RÉFÉRENCE	NI_2015_X98CUP_03_FR
DATE	3 Juillet 2015
SUJET	Etriers PFC : couples de serrage

CONCERNÉS: TOUS LES VÉHICULES

Ce document contient une mise à jour des couples de serrage préconisés dans le **BT_2015_X98CUP_02_FR** pour les nouveaux étriers de freins.

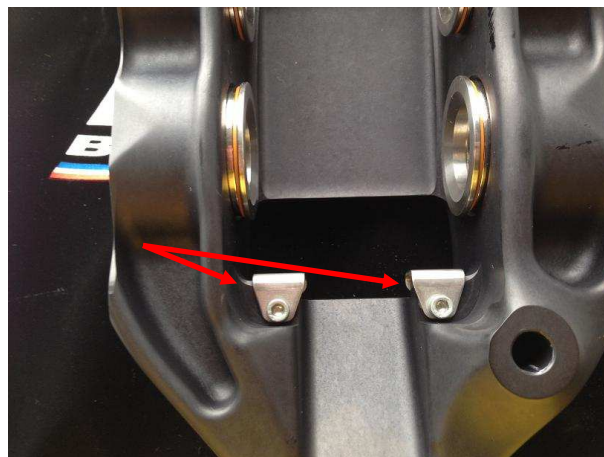
Les couples de serrage pour les différents éléments de l'étrier AV sont les suivants :

- Vis de fixation du support d'étrier : 65Nm
- Vis de fixation de l'étrier : 55Nm
- Vis banjo du flexible de freins : **20Nm** (au lieu de 35Nm initialement)
- Support de purgeur : 20Nm
- Purgeur : 6Nm
- Vis de support de plaquette de freins (voir illustration ci-dessous) : 3Nm

Nous vous demandons d'être très vigilants sur les couples de serrage, notamment sur le purgeur qui reste un élément fragile.
